福島第一原子力発電所 特定原子力施設に係る実施計画変更比較表（第Ⅱ章 2.5 汚染水処理設備等）

変 更 前	変 更 後	変 更 理 由																										
<p>2.5 汚染水処理設備等 2.5.1 基本設計</p> <p>(中略)</p> <p>2.5.1.5 主要な機器 2.5.1.5.1 汚染水処理設備、貯留設備（タンク等）及び関連設備（移送配管、移送ポンプ等）</p> <p>(中略)</p> <p>(4) 淡水化装置（逆浸透膜装置、蒸発濃縮装置） 淡水化装置は、滞留水を原子炉注水に再使用するため、滞留水に含まれる塩分を除去することを目的に、逆浸透膜装置、蒸発濃縮装置で構成する。 逆浸透膜装置は、5系列6台で構成し、水を通しイオンや塩類などの不純物は透過しない逆浸透膜の性質を利用して滞留水に含まれる塩分を除去し、処理済水と塩分が濃縮された廃水に分離する。また、蛇腹ハウスやテントハウス内に設置している逆浸透膜装置は、逆浸透膜を通さずに滞留水を濃縮廃水側へ送水する機能も有する。蒸発濃縮装置は3系列8台で構成し、逆浸透膜装置により塩分が濃縮された廃水を蒸気により蒸発濃縮（蒸留）する設備であるが、平成28年1月現在運用を停止している。また、各装置は装置の処理能力を確認するための試料を採取できる設備とする。 なお、<u>逆浸透膜装置のうち4号機タービン建屋2階に設置する逆浸透膜装置（以下、「建屋内RO」という。）</u>及びこれに付帯する機器を建屋内RO循環設備という。 淡水化装置は、複数の装置及び系統により多重性及び多様性を確保する。</p> <p>(中略)</p> <p>2.5.2 基本仕様 2.5.2.1 主要仕様 2.5.2.1.1 汚染水処理設備、貯留設備（タンク等）及び関連設備（移送配管、移送ポンプ等）</p> <p>(中略)</p> <p>(23) <u>濃縮処理水移送ポンプ（完成品）</u></p> <table border="1" data-bbox="178 1365 682 1470"> <tr><td>台数</td><td>2</td></tr> <tr><td>容量</td><td>50m³/h（1台あたり）</td></tr> <tr><td>揚程</td><td>75m</td></tr> </table> <p>(中略)</p> <p>(35) RO処理水貯槽 ※¹</p> <table border="1" data-bbox="178 1596 682 1785"> <tr><td>合計容量（公称）</td><td>14,000m³</td></tr> <tr><td>基数</td><td>14基</td></tr> <tr><td>容量（単基）</td><td>1,000 m³ 以上／基

図-3 処理装置（セシウム吸着装置、第二セシウム吸着装置、除染装置）の系統構成図

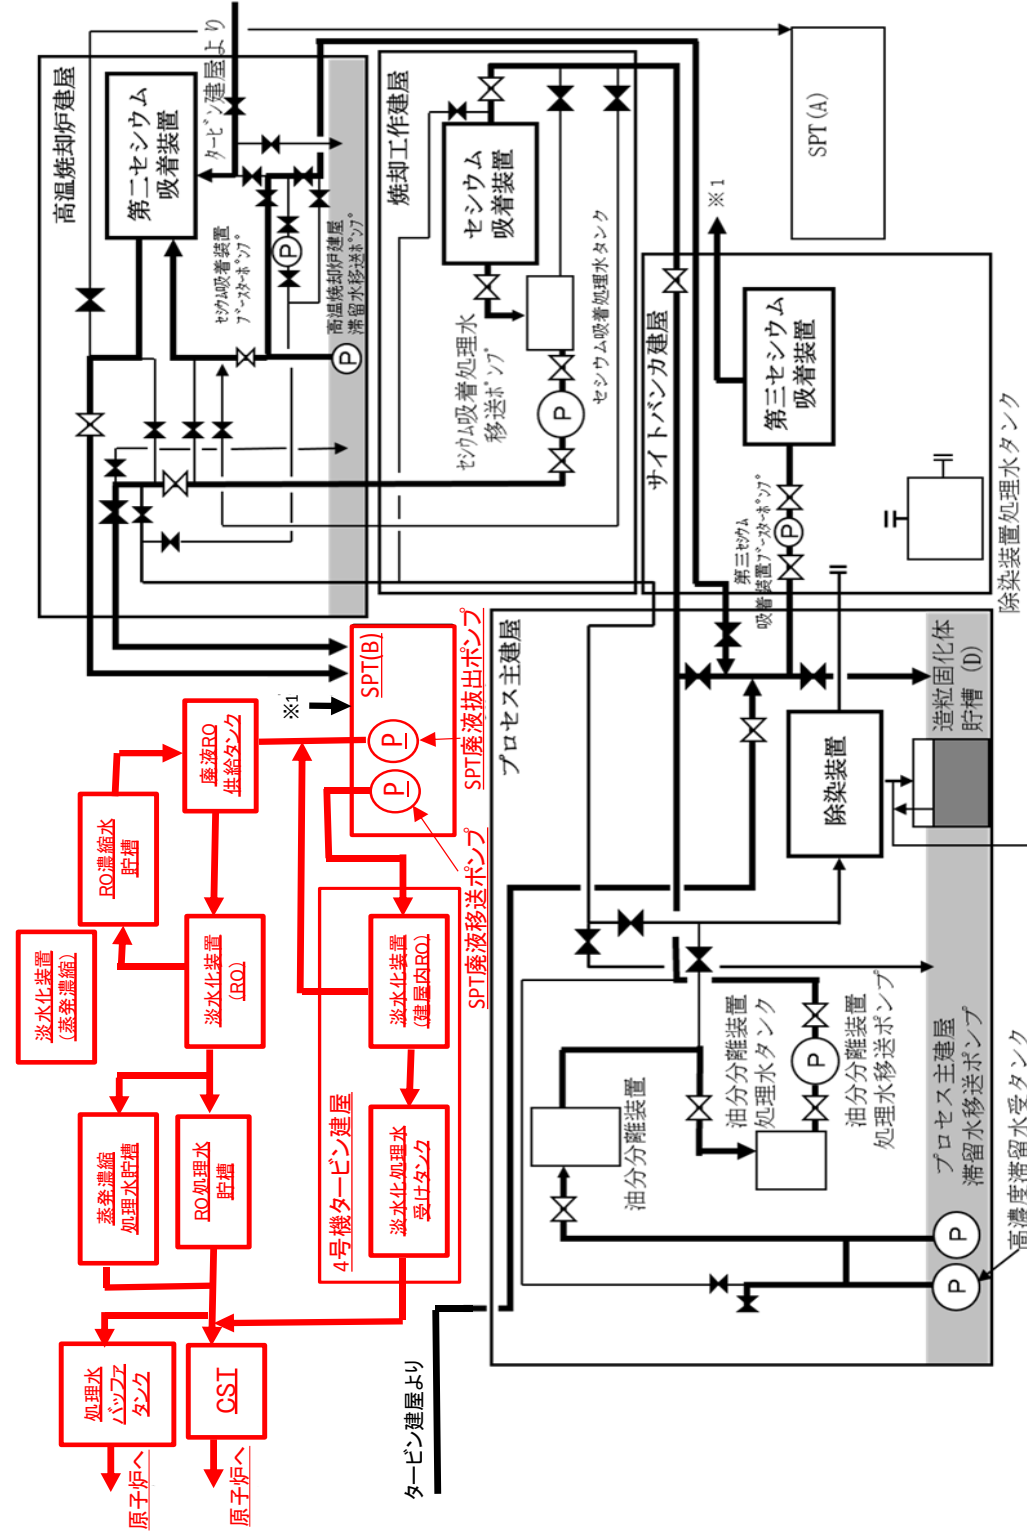
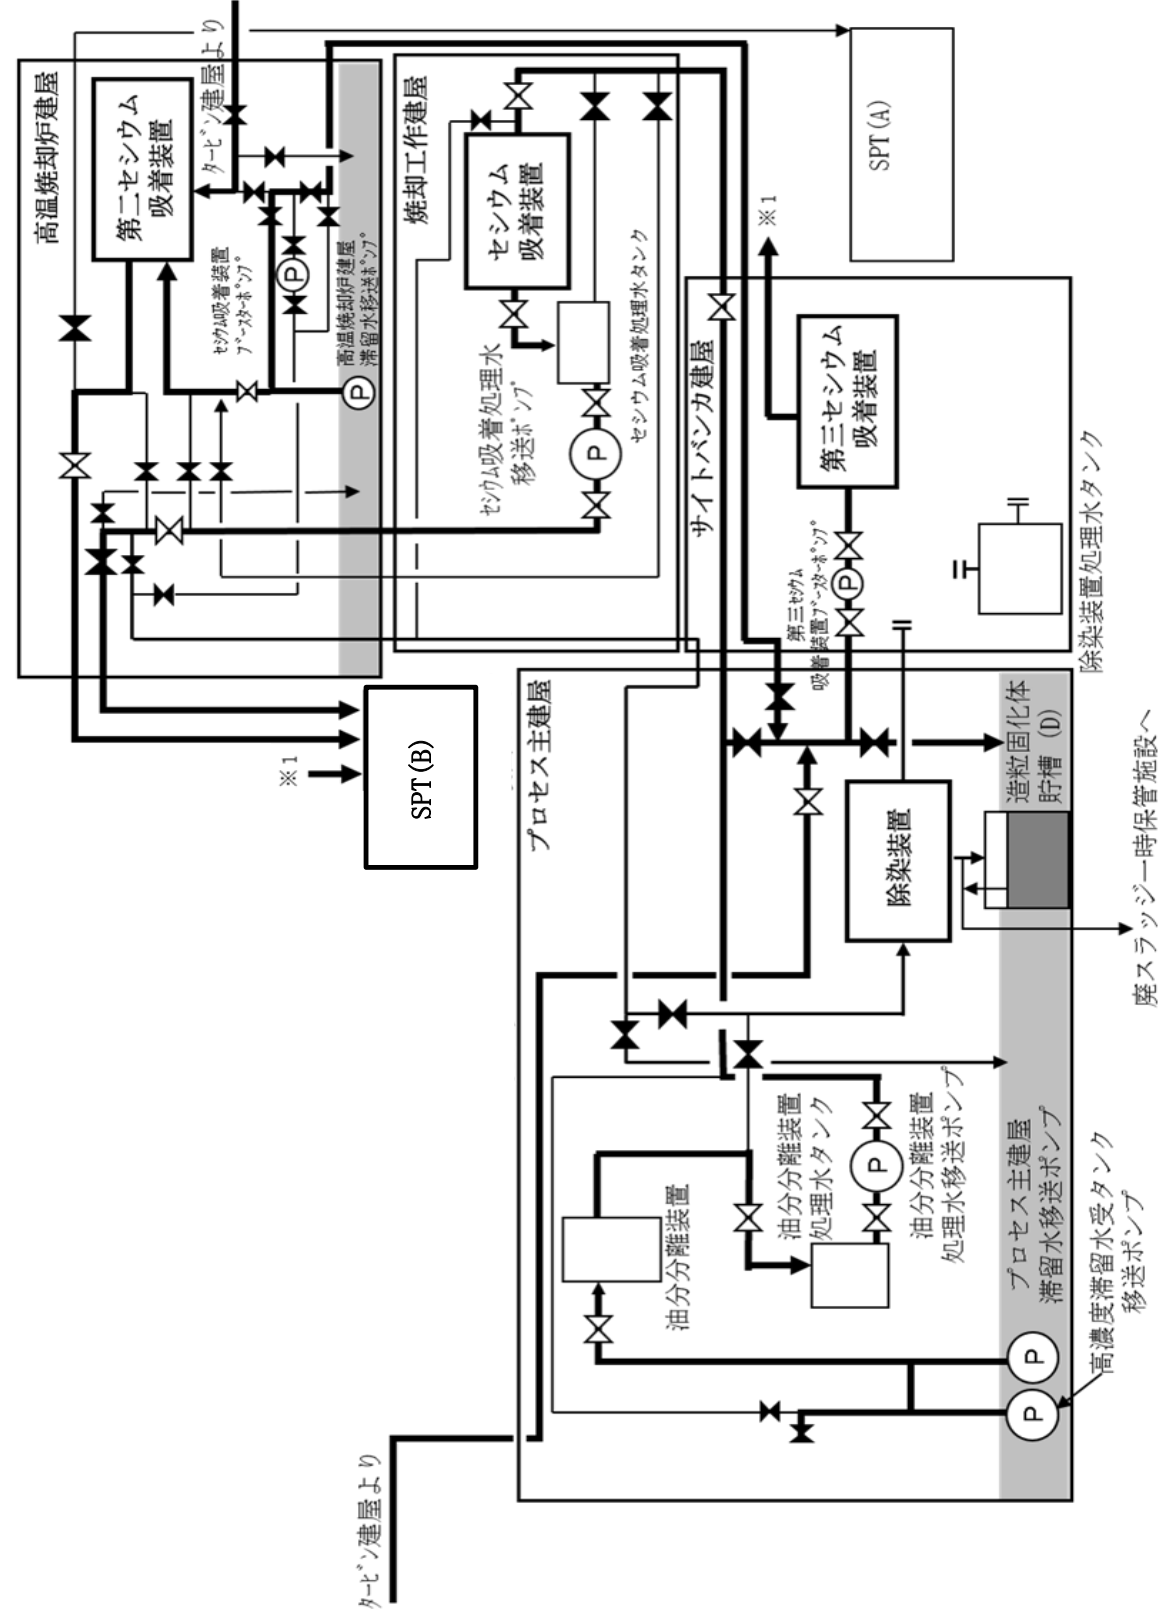
記載の適正化

図-8 淡水化装置（逆浸透膜装置、蒸発濃縮装置）及び滞留水浄化設備の系統構成図（1/2）

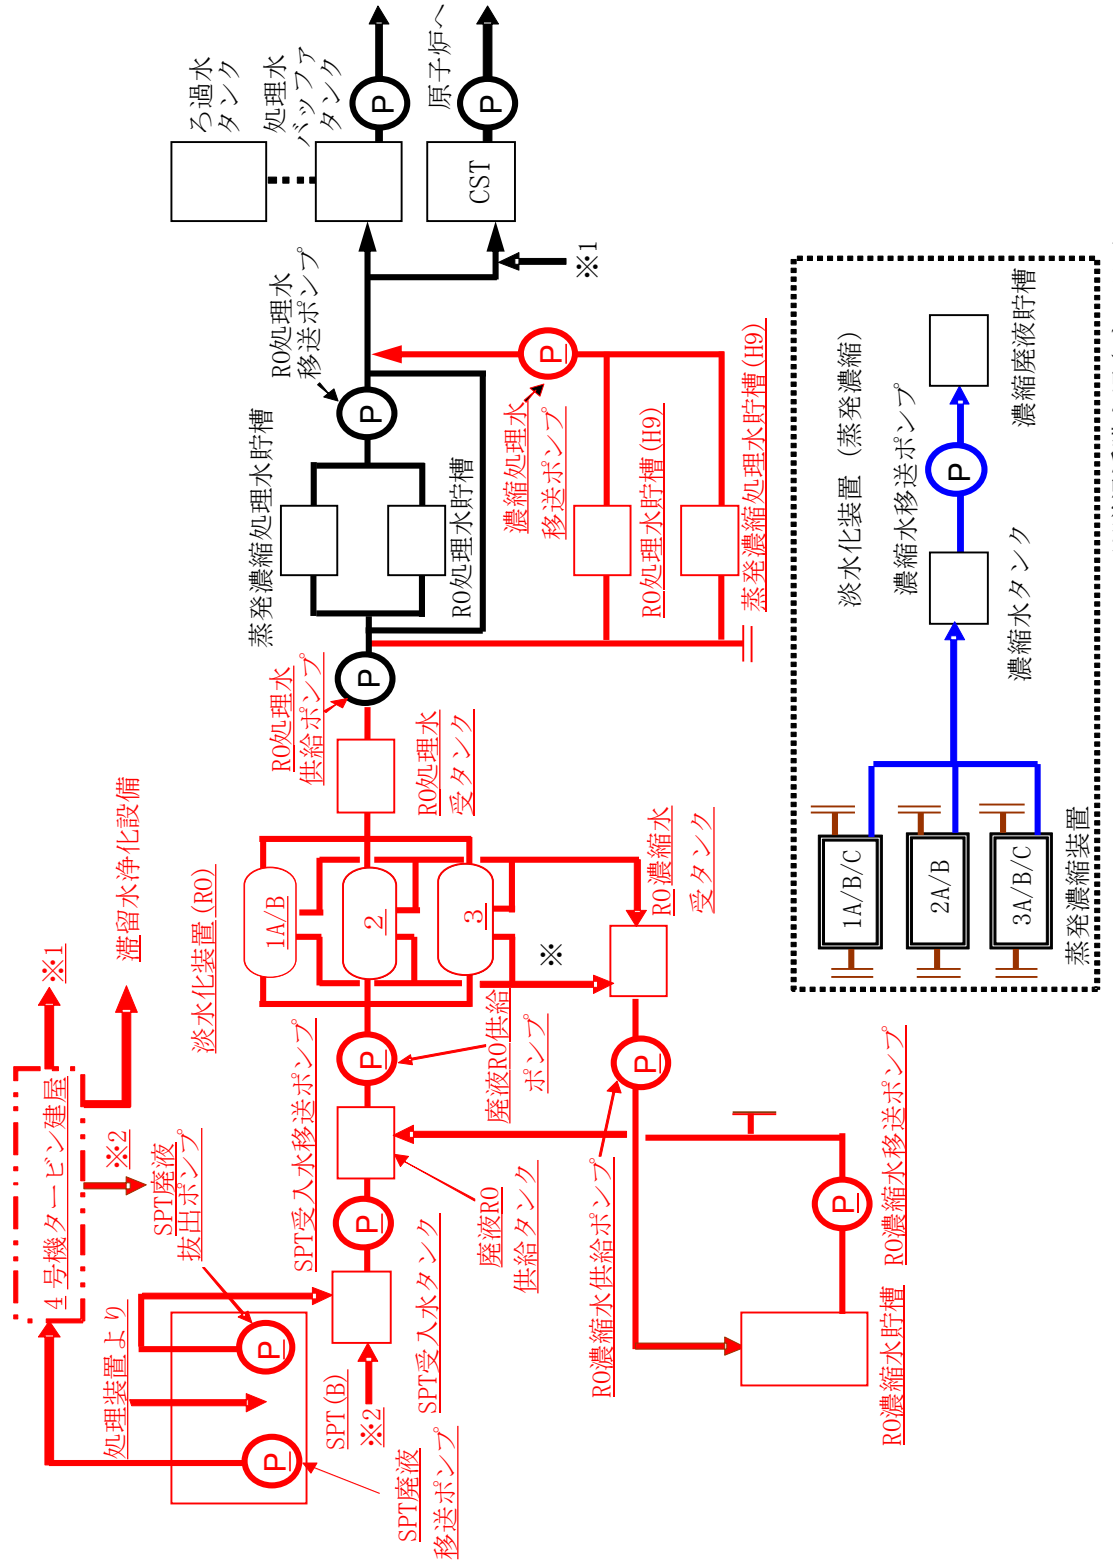
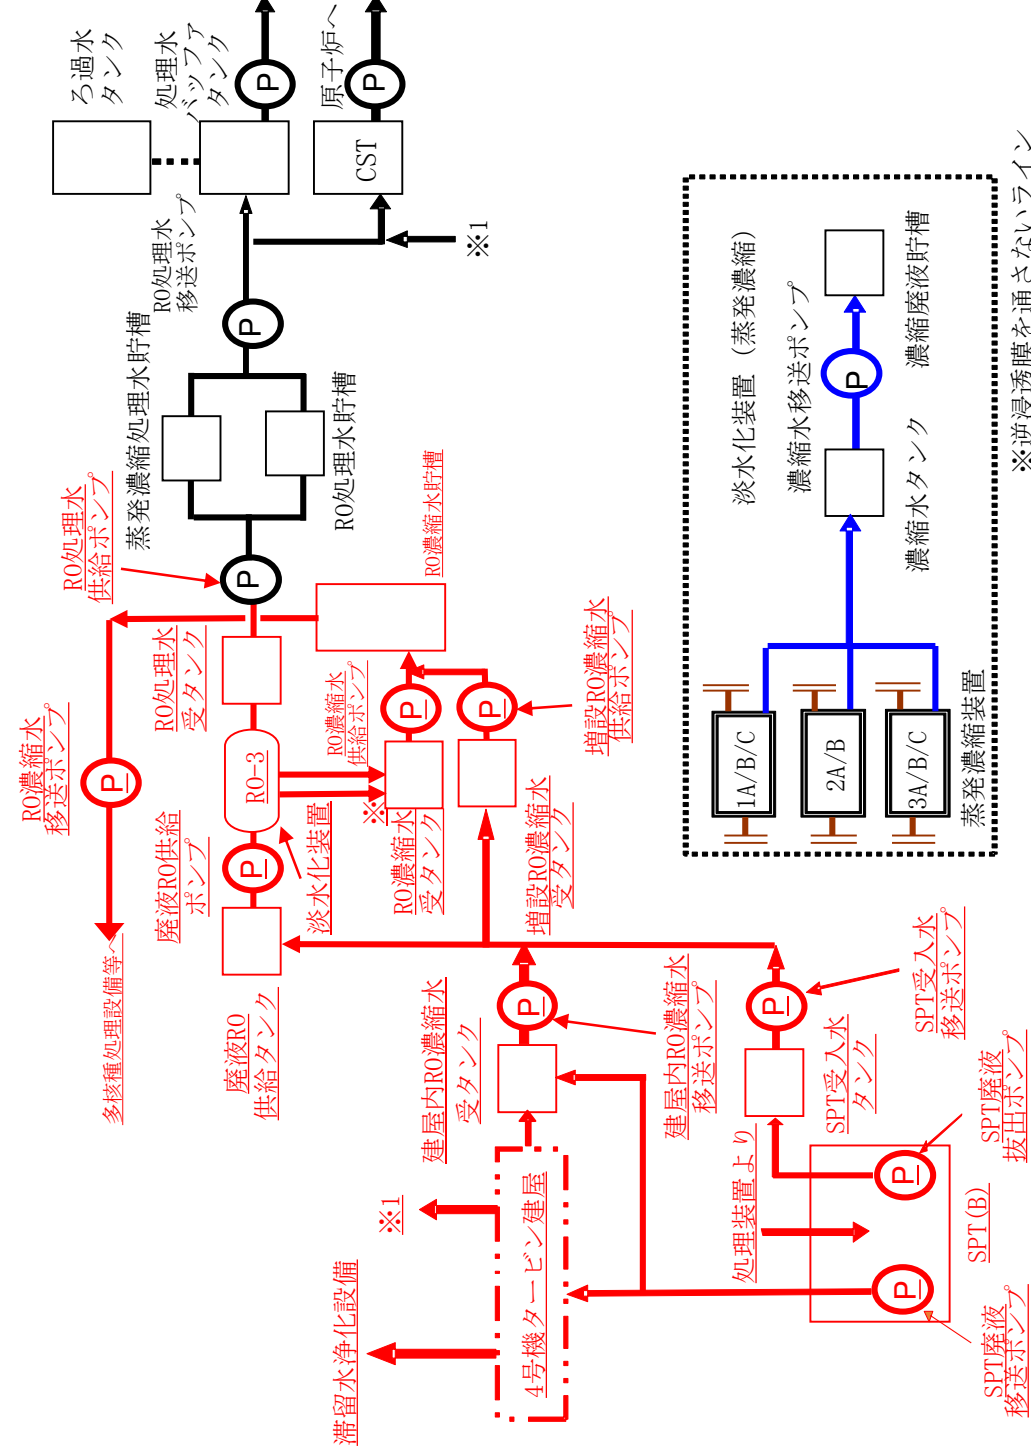
機器追設，RO-1, 2 廃止及び RO 濃縮水貯槽から廃液供給タンクまでの配管撤去，H 9，H 9 西エリアタンク撤去に伴う記載の見直し

図-8 淡水化装置（逆浸透膜装置）及び滞留水浄化設備の系統構成図 (2/2)
(滞留水浄化設備の範囲について点線で示す。)

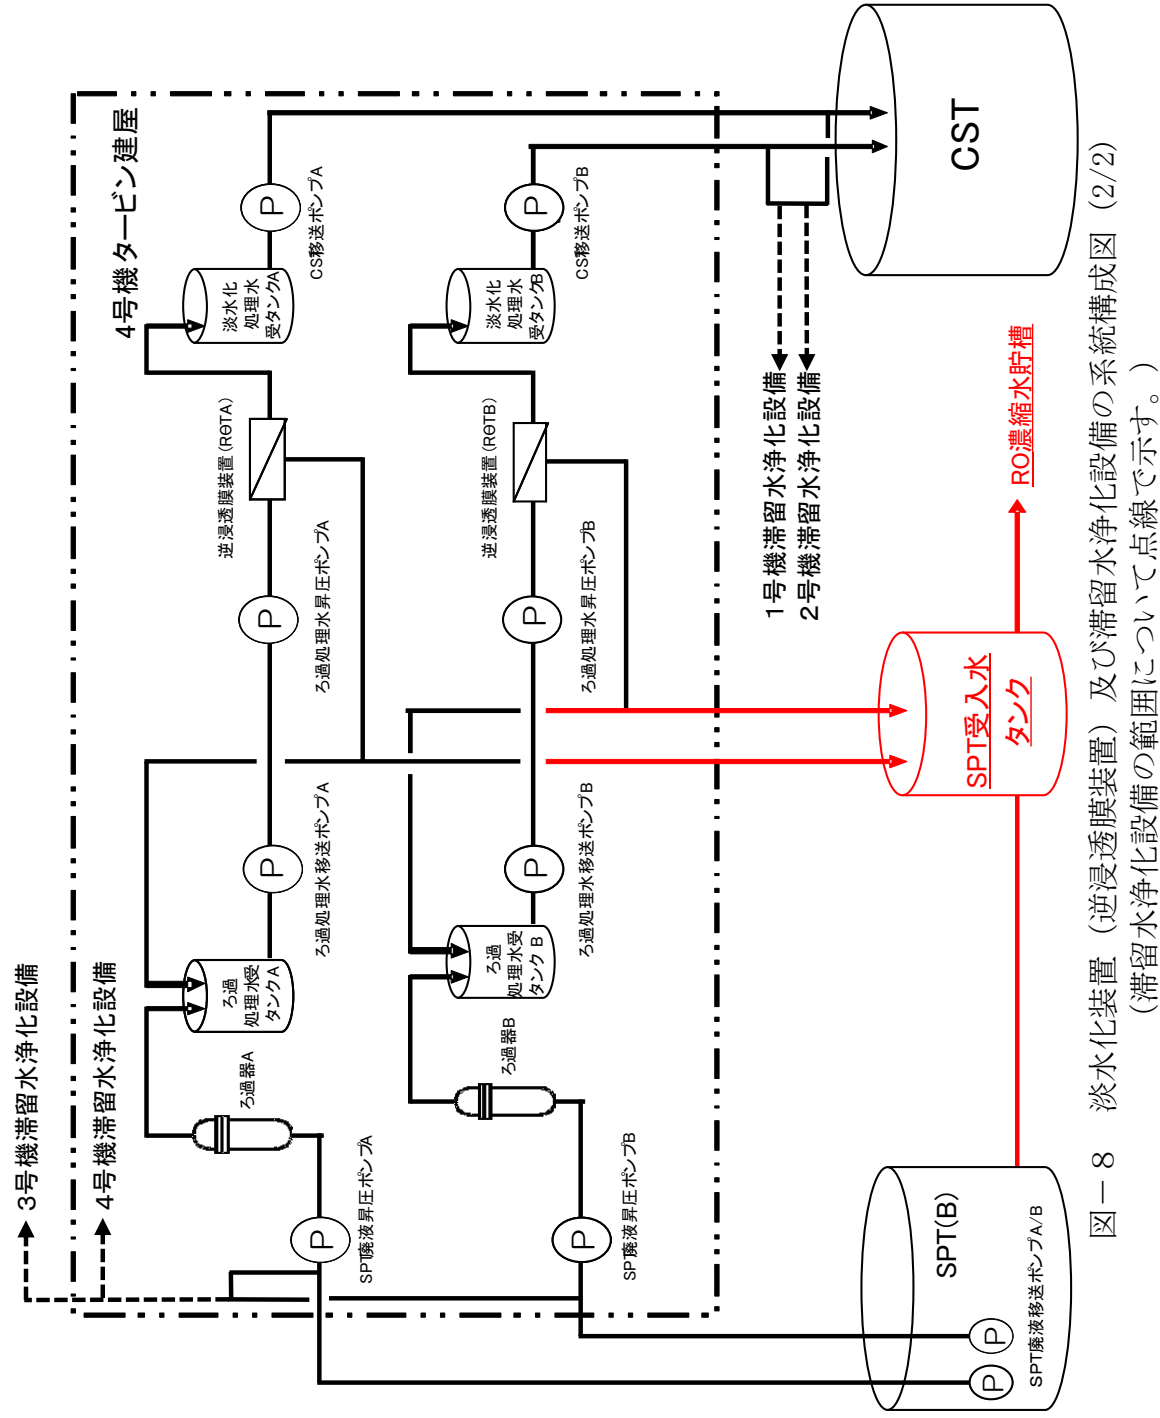
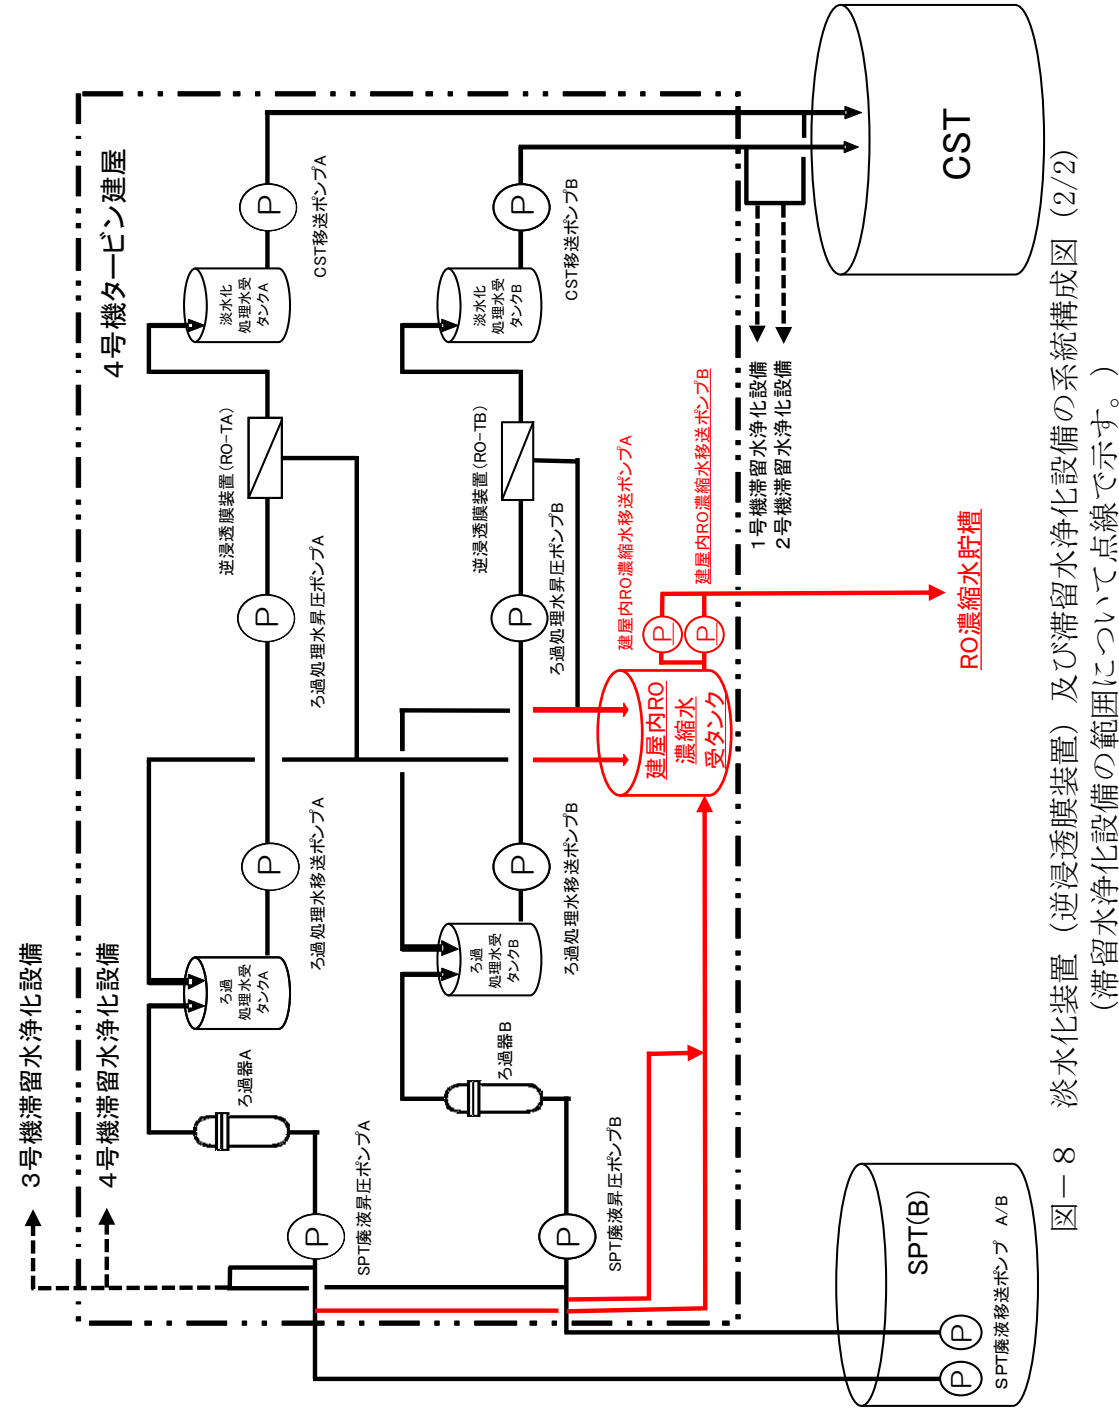
機器追加に伴う記載の見直し
